GIUNTA REGIONALE
Dipartimento Infrastrutture, Territorio e Protezione Civile
Direzione Ambiente e Risorse Idriche
Settore Valutazioni e Autorizzazioni Ambientali

Oggetto: [ID_VIP: 9793] (V00960) Procedimento di Verifica di assoggettabilità alla VIA ai sensi dell'art. 19, del D.lgs. 152/2006. Attuazione del Programma degli interventi di ripristino della viabilità - 8° stralcio - PNC-PNRR. Progetto "S.S. 502 - S.S. 78 - Belforte del Chienti - Sarnano - Lavori di adeguamento e/o miglioramento tecnico funzionale della sezione stradale in t.s. e potenziamento delle intersezioni - 1° Stralcio". **Osservazioni finali.**

PUNTO -1-

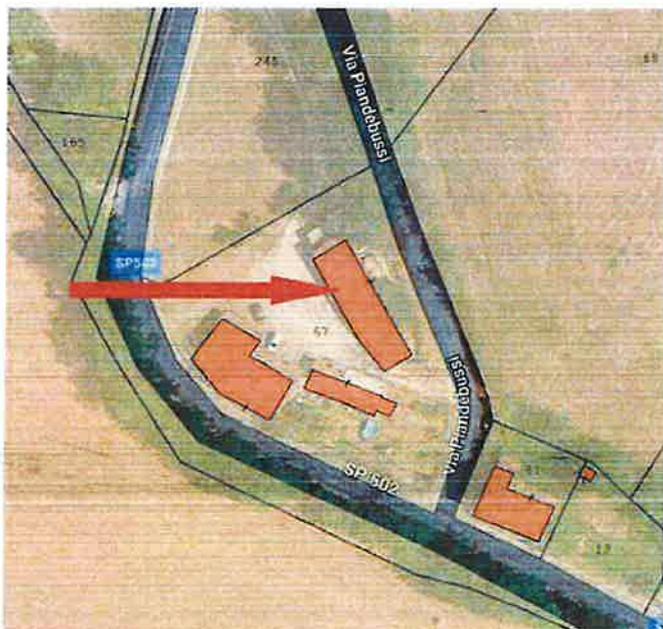
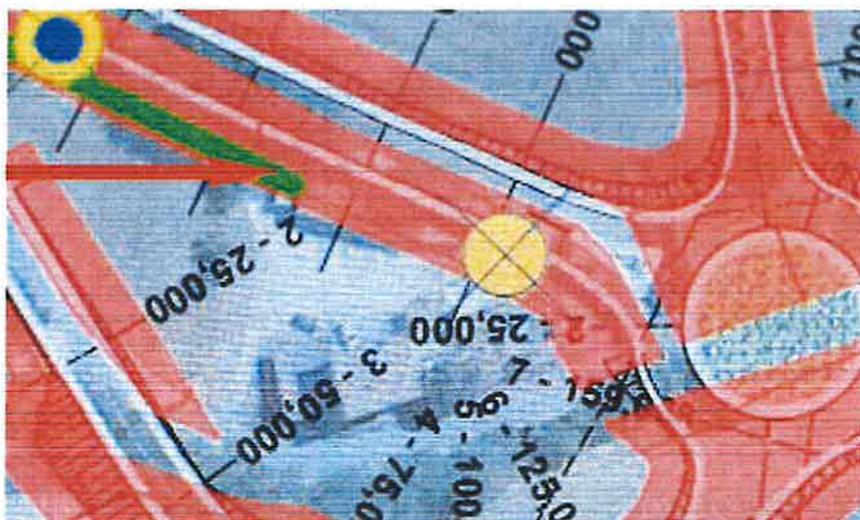
Si osserva che il tracciato va ad interferire anche attraverso la previsione di esproprio con la corte di proprietà e con l'edificio verde (EDIFICIO 1) nel tratto rettilineo prima della rotonda.

Si chiede di **traslare leggermente più a monte** il tratto della strada che dal Borgo Piandebussi giunge alla nuova rotonda nel tratto confinante con la particella 67, e comunque si chiede di **ridurre la larghezza dell'area di esproprio** della proprietà Bocc/Soricetti, come peraltro sembra essere fatto a monte dell' infrastruttura nello stesso tratto. I motivi sono i seguenti:

- *Nel tratto in esame alla base del basso scarpata dell'attuale percorso stradale dovrebbe essere presente un fosso intubato o confinato con condotta in ca che interferirebbe con i nuovi manufatti dell' infrastruttura stradale.*

Una soluzione potrebbe essere quella di realizzare un manufatto verticale di contenimento da inserire a margine della carreggiata di progetto, comunque **traslata più a monte**, (paratia di pali o muro in ca), oppure da inserire lungo il profilo della scarpata presente (considerando che la scarpata esistente ha una proiezione orizzontale di almeno 2-3 m), in modo da:

PUNTO -2-

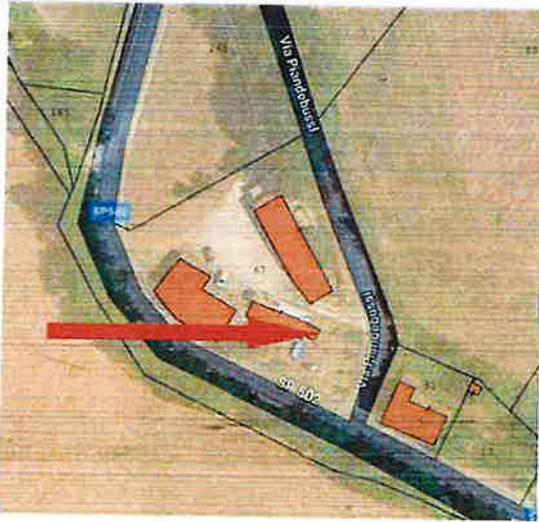
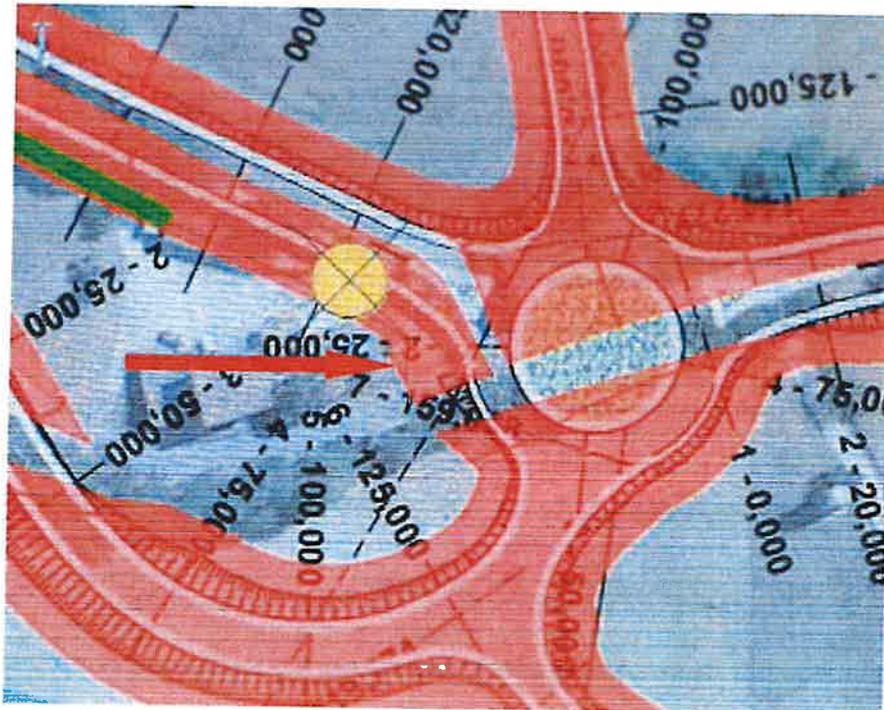
Si osserva che il tracciato nella zona della rotonda va ad interferire con la corte esclusiva e con dei manufatti esistenti. Inoltre tale prossimità determina un danno della fruibilità anche dal punto di vista del confort acustico, in previsione del traffico veicolare che sarà presente, anche con componente di mezzi pesanti.

Si chiede oltre al punto 1 di spostare comunque più a monte la posizione della rotonda di intersezione, magari anche piegando sempre verso monte l'ultimo tratto della strada che giunge alla rotonda dal Borgo Piandebussi (che faciliterebbe anche l'attuazione del punto 1).

- Con l'attuale configurazione dovrebbero essere eliminati diversi manufatti edilizi di proprietà e smantellata grossa parte della corte abitativa
- Con la modifica di proposta ed indicata indicativamente di seguito, si avrebbe un allontanamento della infrastruttura dagli edifici abitativi presenti, anche in relazione al rispetto dei limiti di immissione acustiche delle sedi stradali
- La nuova posizione più a monte non pregiudica in maniera sostanziale le interferenze già presenti con le proprietà a monte dei Bocci (lottizzazione e altri) in quanto i collegamenti stradali previsti di fatto rimarrebbero gli stessi e verrebbe inglobata nella rotonda l'intersezione con la proprietà Staffolani, attualmente insistente da progetto subito a monte e a dx della rotonda stessa, la rotonda insisterebbe in una zona comunque boschiva.

PLANIMETRIA DI PROGETTO DELLA STRADA CON LEGENDA DEI VARI ELEMENTI DI INTERESSE

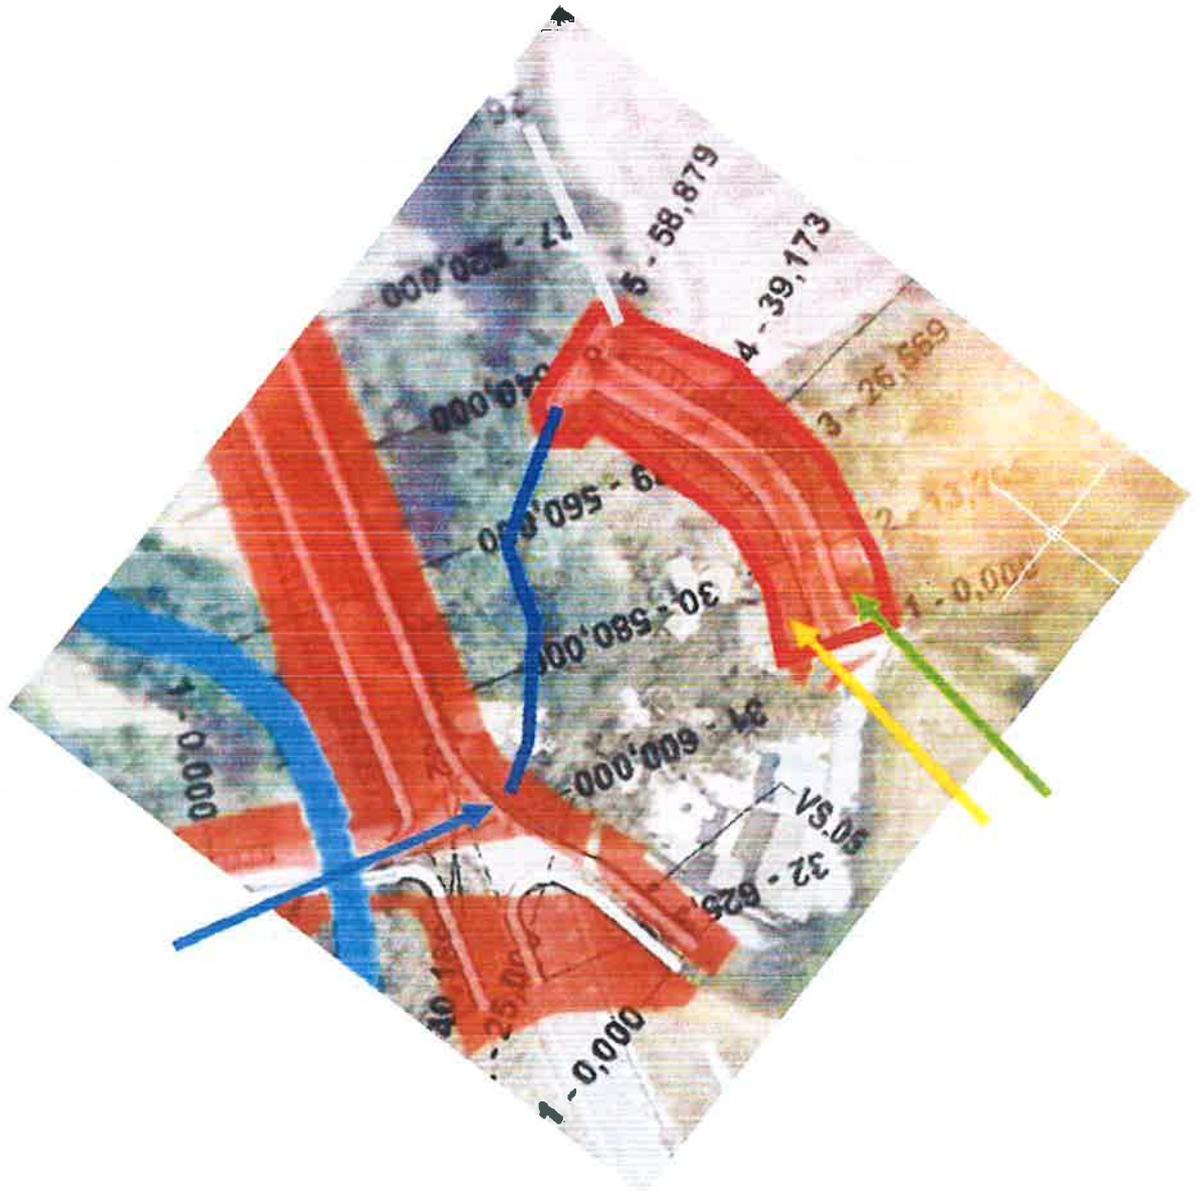
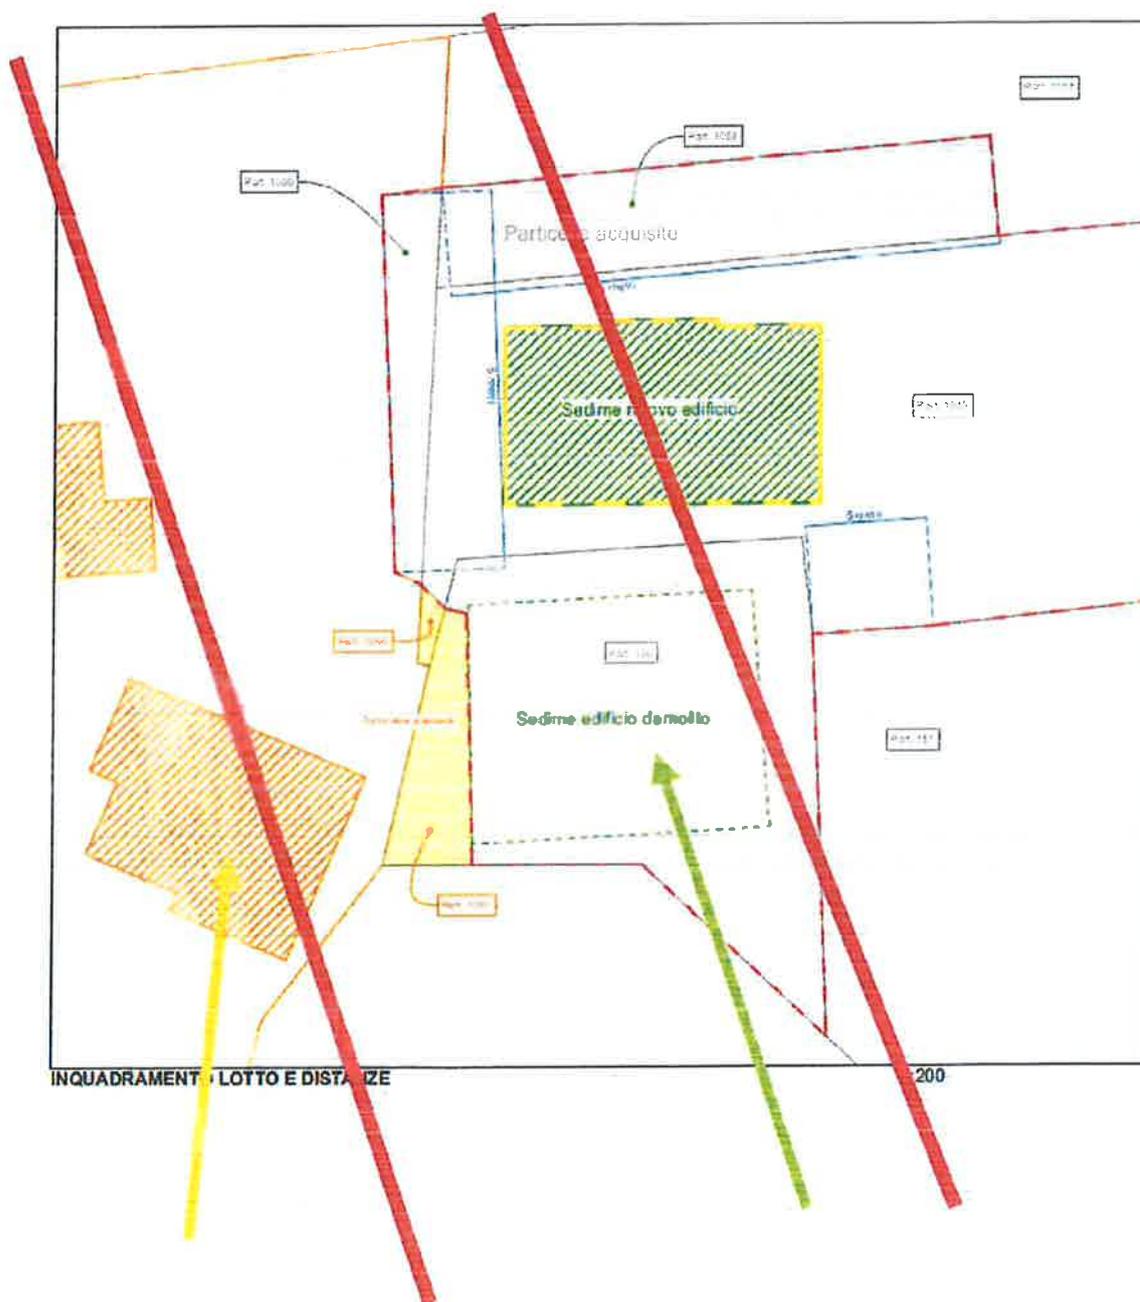
La funzione del bypass rosso è quella di ricollegare la strada privata individuata come blu apparentemente interrotta dalla tratta principale del nuovo tracciato della ss502, nel punto della freccia blu.

Tale proposta progettuale evidenzia le seguenti criticità:

- Il bypass insiste sopra edifici e/o ne impedisce la loro ricostruzione, in un'area peraltro opportunamente modificata dal punto di vista urbanistico da parte dell'Amministrazione Comunale al fine di permettere una ricostruzione del tessuto edilizio razionale e funzionale
- Il bypass di fatto compromette due proprietà private per asservire altre proprietà private e non certamente per perseguire una pubblica utilità, determinando, non cercando una alternativa meno invasiva, uno sbilanciamento di trattamento per le parti lese
- Inficia il processo in essere tra le proprietà, impostato per ottenere una distribuzione degli edifici migliore e più funzionale anche nei confronti della strada provinciale lì presente, con danno anche per tutte le spese tecniche già maturate a causa di tali processi

RELATIVE CONSIDERAZIONI E RICHIESTE DI CUI AL PUNTO -1-

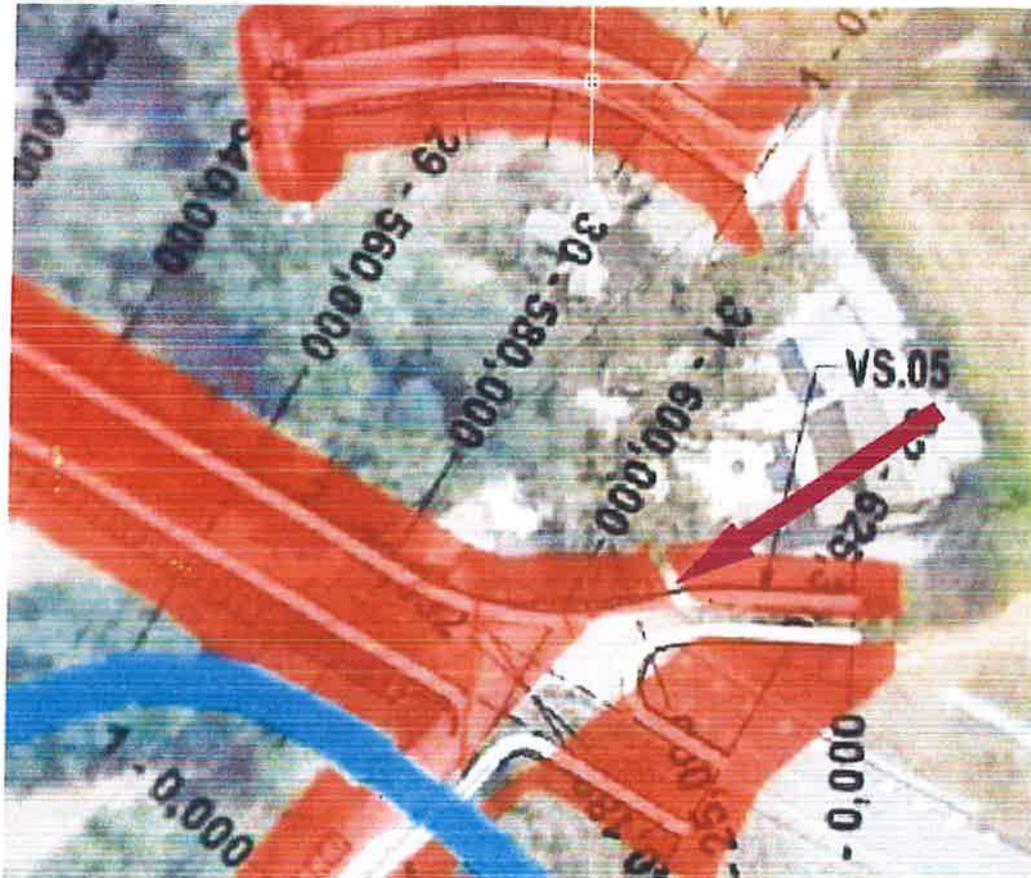
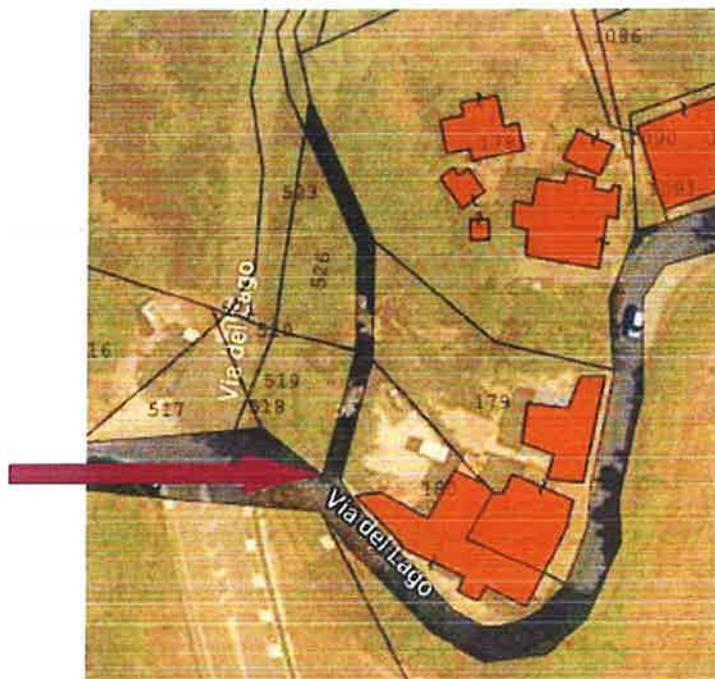
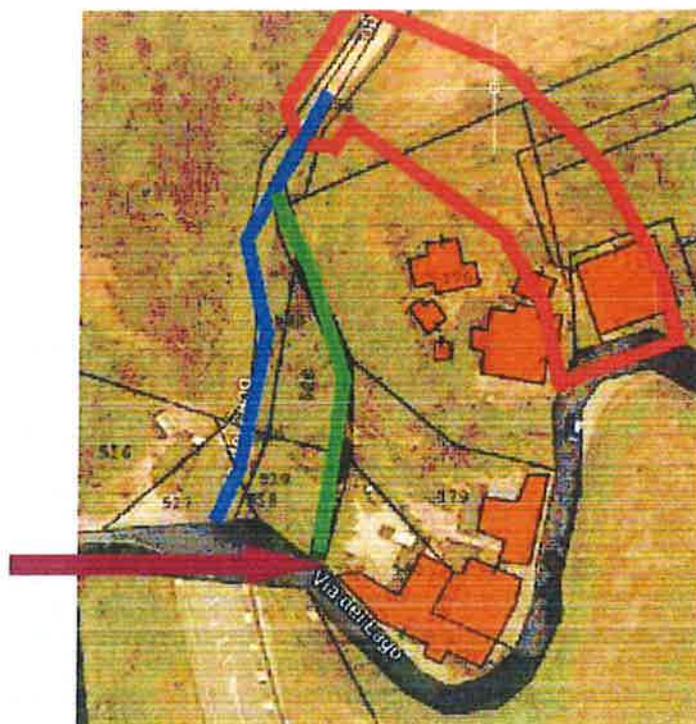
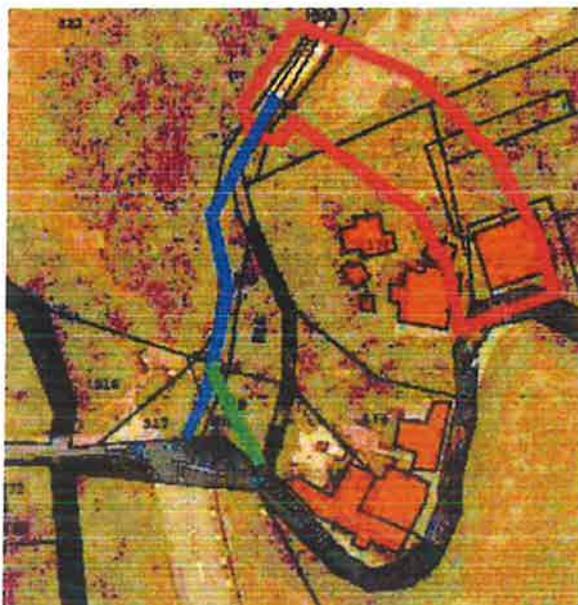
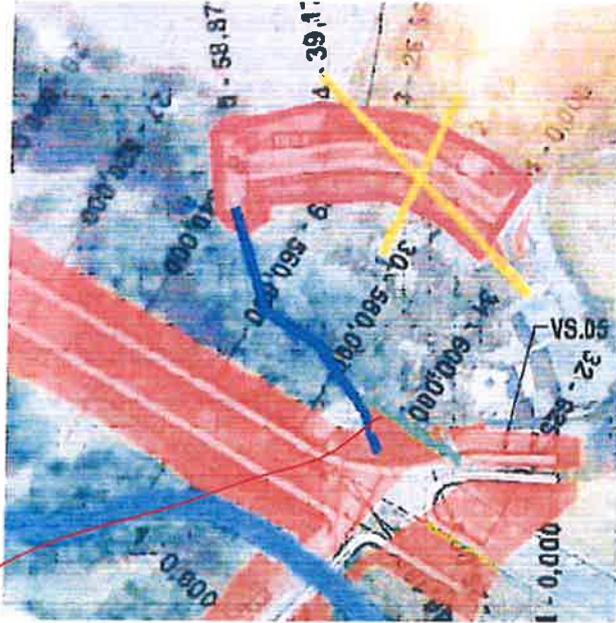
La planimetria di progetto prevede dopo l'uscita dal nuovo tracciato della strada principale un innesto a sx (freccia viola), che precedentemente era l'innesto della vecchia strada verde poi modificata nel tempo in quella blu, come indicato nelle pagine di seguito.

La strada verde è il vecchio tracciato della blu (quella attuale oggetto di interruzione) modificato nel tempo

Pertanto si chiede di eliminare il bypass rosso e di ricollegare la strada blu, che sarà interrotta, utilizzando la vecchia evidenziata in verde e l'imbocco già presente, evitando di gravare su proprietà edificate o edificande. I vantaggi sono i seguenti:
